Piano Zonizzazione Acustica

Variante L.R. 20/2000

Unione Bassa Romagna

Relazione variante al PZA

Longastrino – PZA adottato

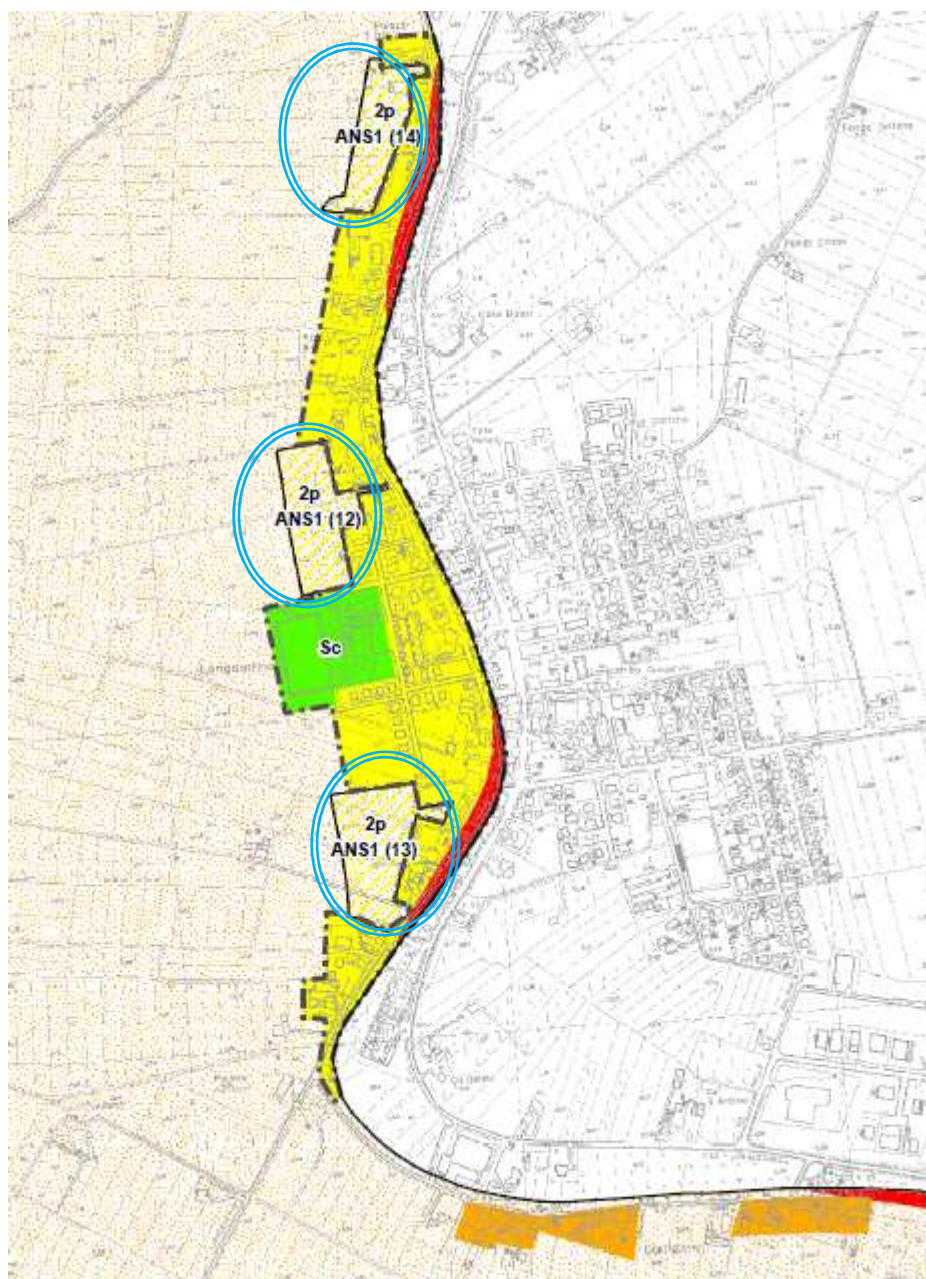
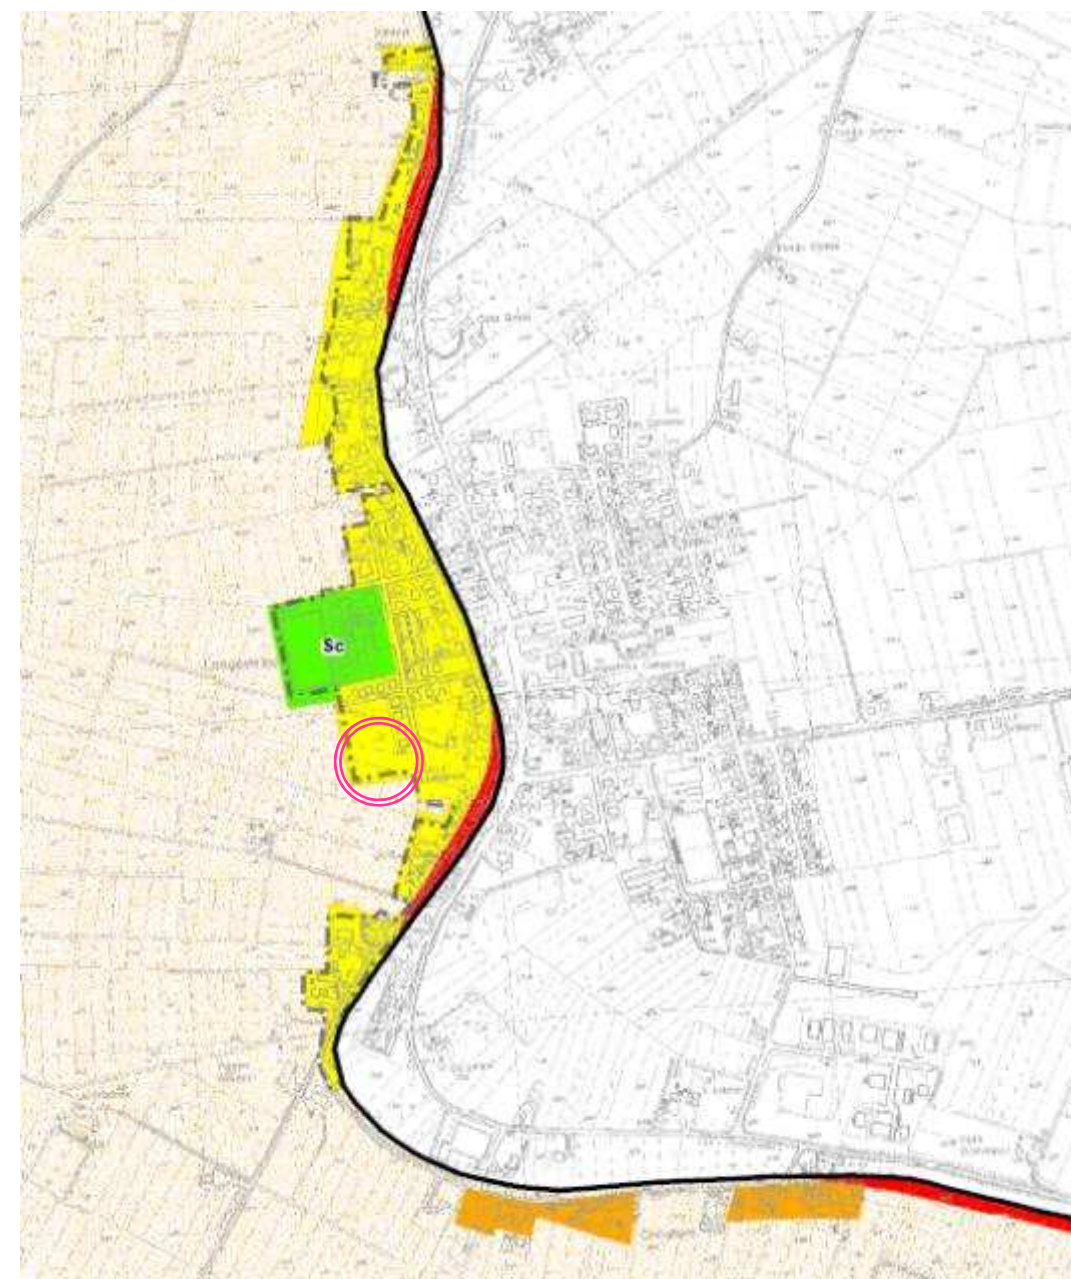
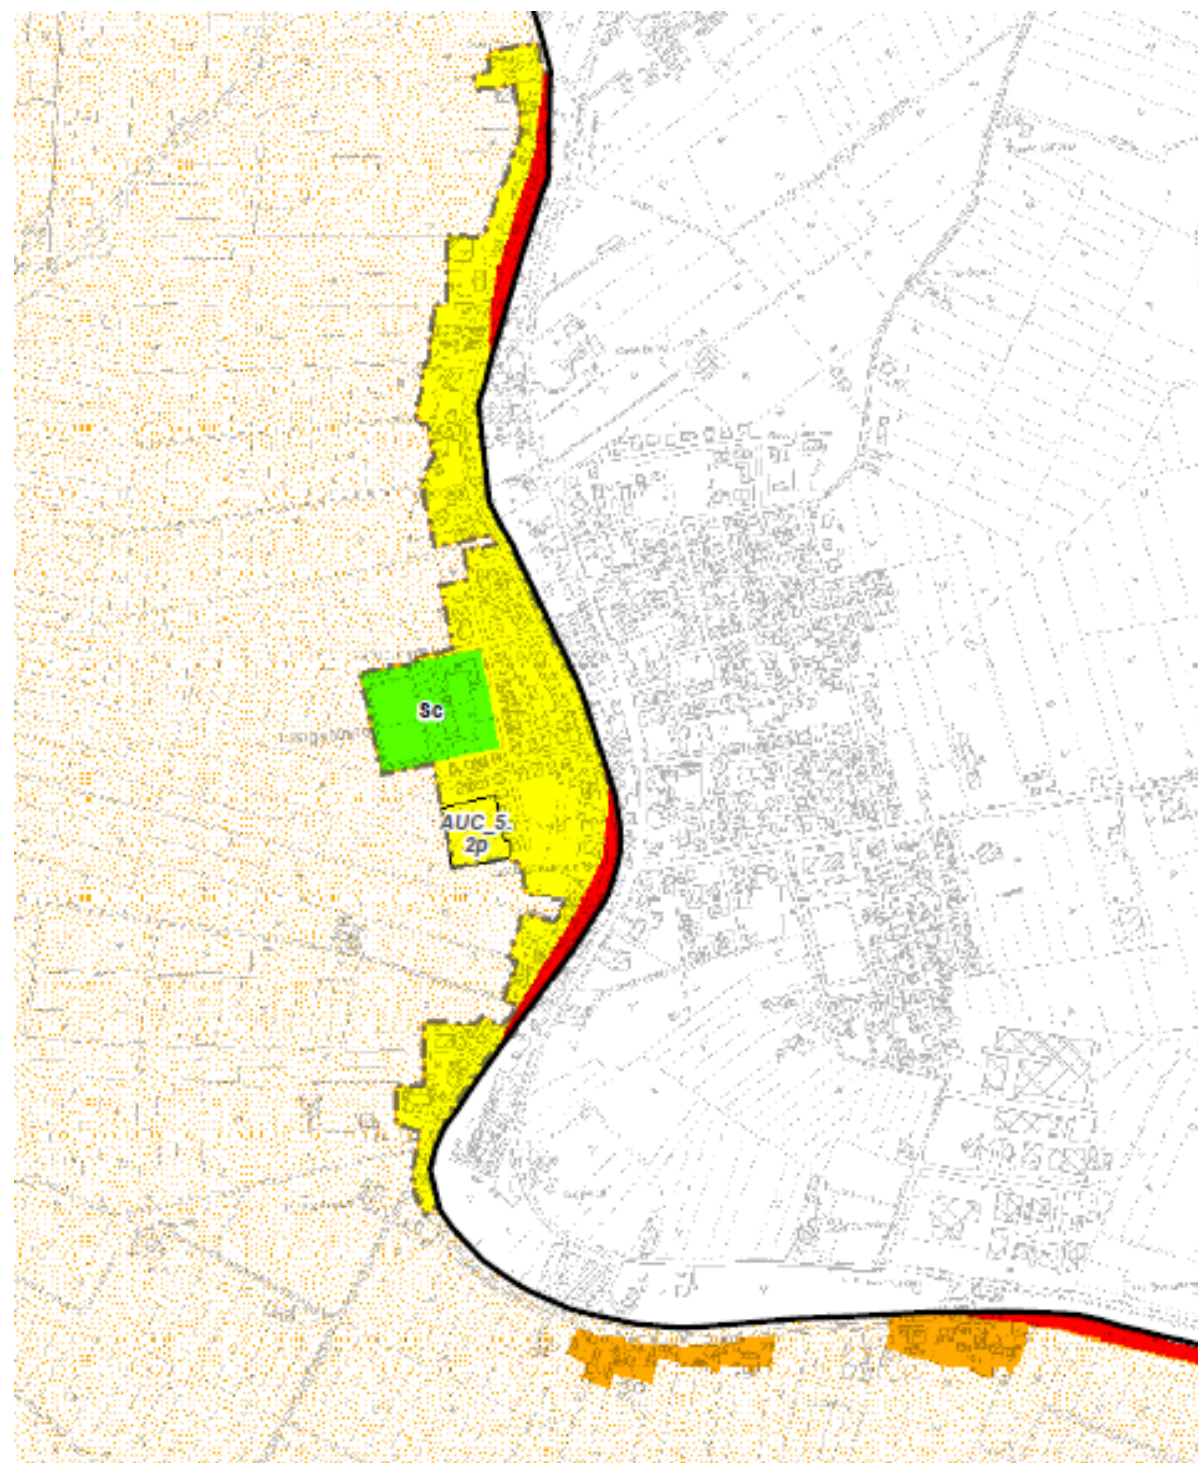
Le aree cerchiare in azzurro sono state modificate originando i nuovi temi grafici illustrati nella versione di adozione

Le aree cerchiare in rosa sono state modificate originando i nuovi temi grafici illustrati nella versione di controdeduzione.

Si sono inoltre corretti i disallineamenti tra zonizzazione e temi urbanistici con riferimento ai contenuti della pianificazione PSC RUE e modifica RUE 2012, non recepiti nella cartografia di base della adozione

Bagnacavallo capoluogo -area centrale – PZA controdedotto

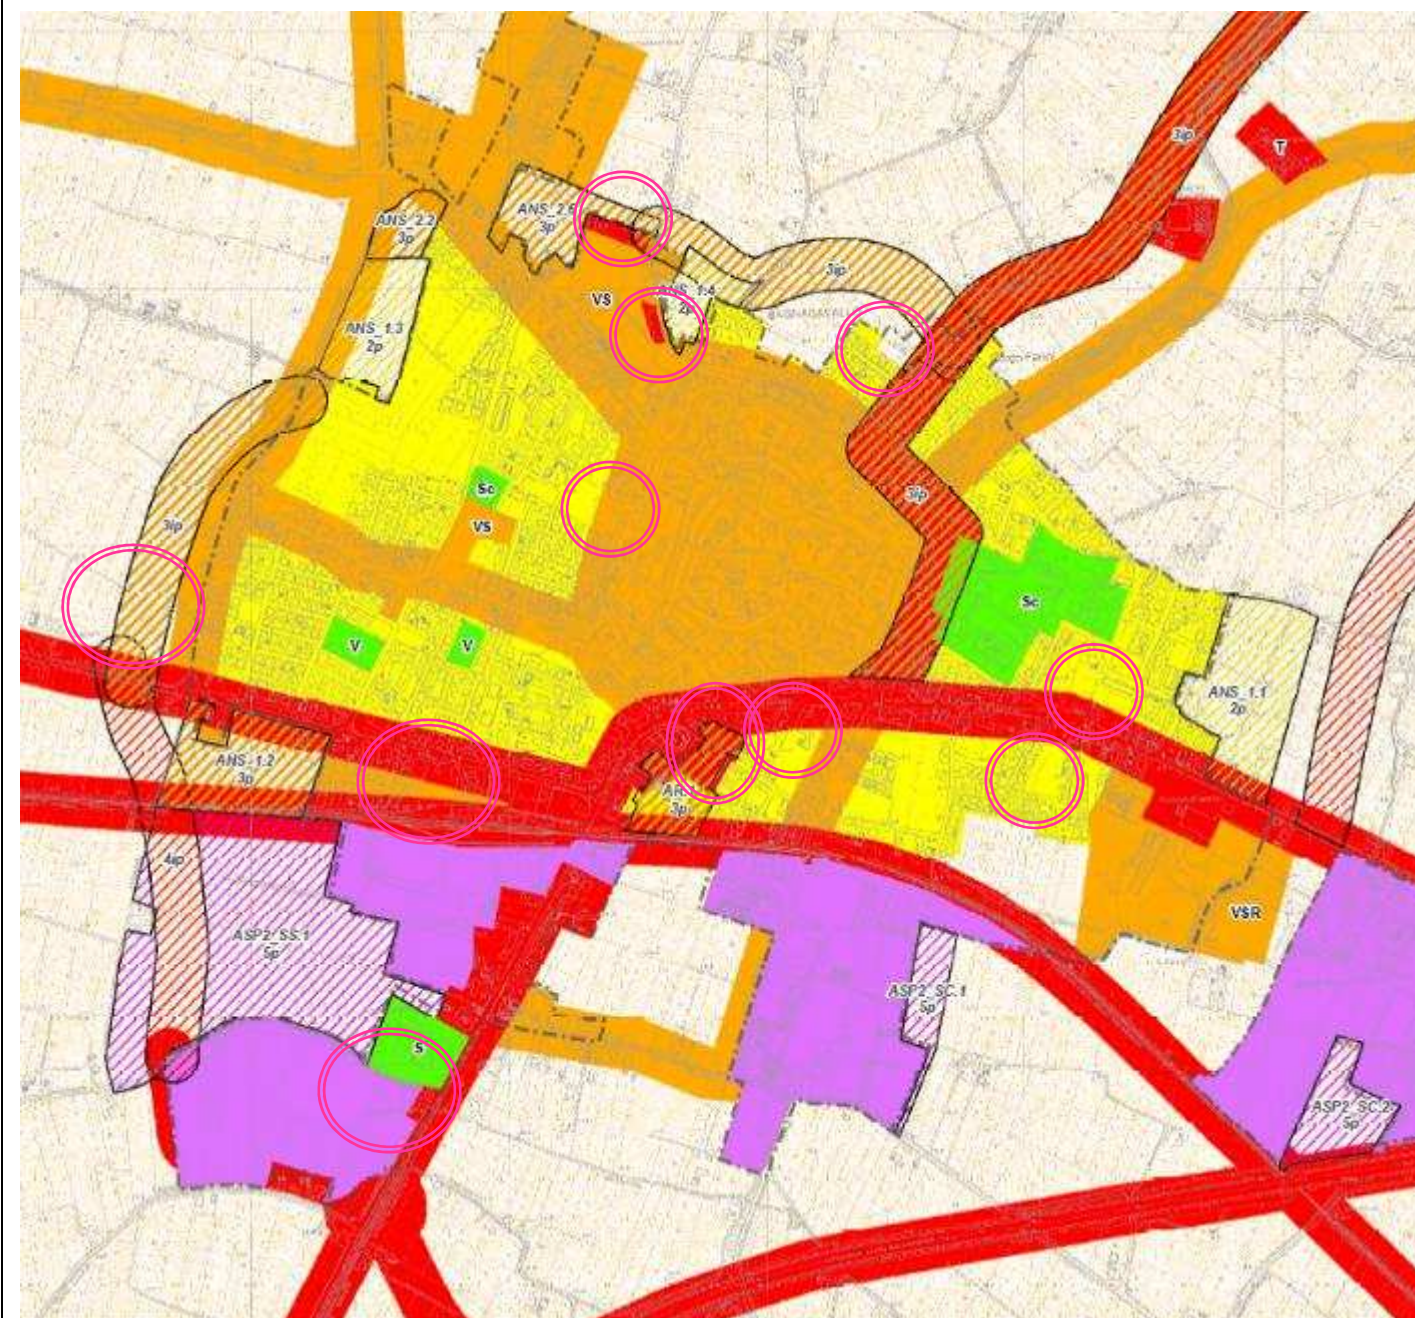
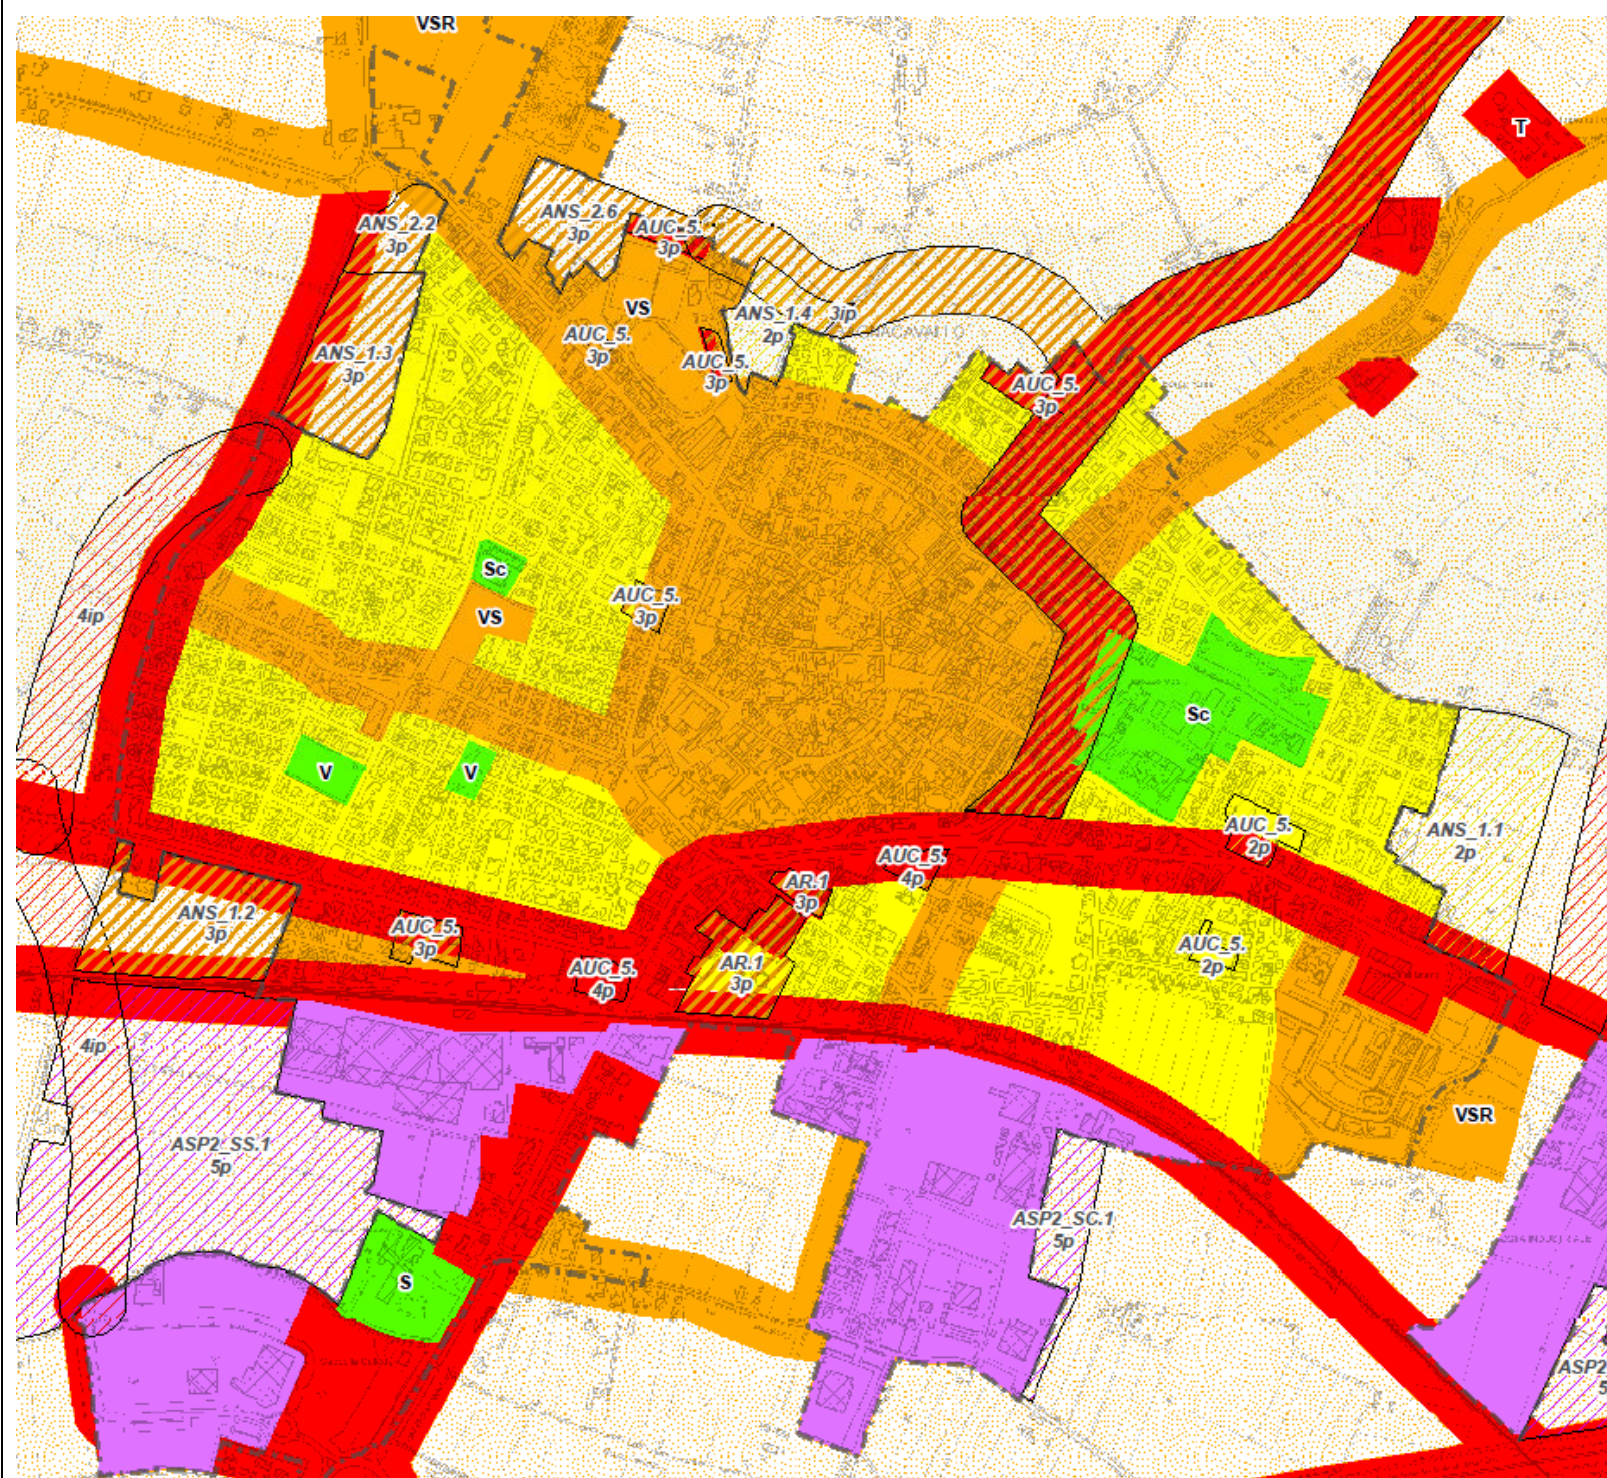
Le aree cerchiare in rosa sono state modificate originando i nuovi temi grafici illustrati nella versione di controdeduzione.

Si sono inoltre corretti i disallineamenti tra zonizzazione e temi urbanistici con riferimento ai contenuti della pianificazione PSC RUE e modifica RUE 2012, non recepiti nella cartografia di base della adozione

Sono state introdotte nella cartografia contro dedotta per l'approvazione anche tutte le correzioni derivanti da correzione refusi e dagli assestamenti al RUE 2012.
